Santa Fe, 06 de Diciembre de 2024.-

Circular N° 2. Licitación Pública N° 02/24

ACLARATORIA DE INFORMACIÓN

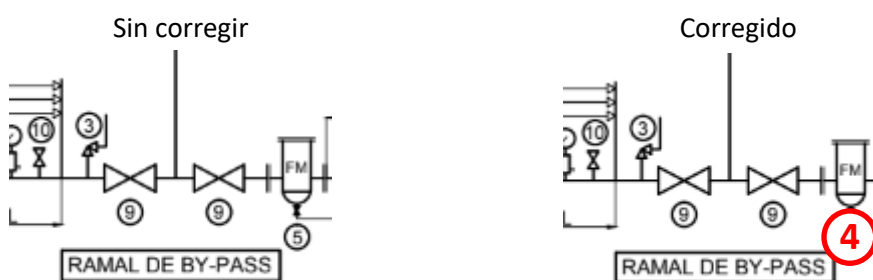
Respecto a la ANTENA DE TRANSMISIÓN (mencionado en la página 43 del documento GMET-EMyR-EP-G-PE-0002 REV. A), indicar si hay que realizar el cálculo y también la provisión y montaje de la misma.

Se debe realizar solo el cálculo, no está incluida la provisión y montaje de la misma.
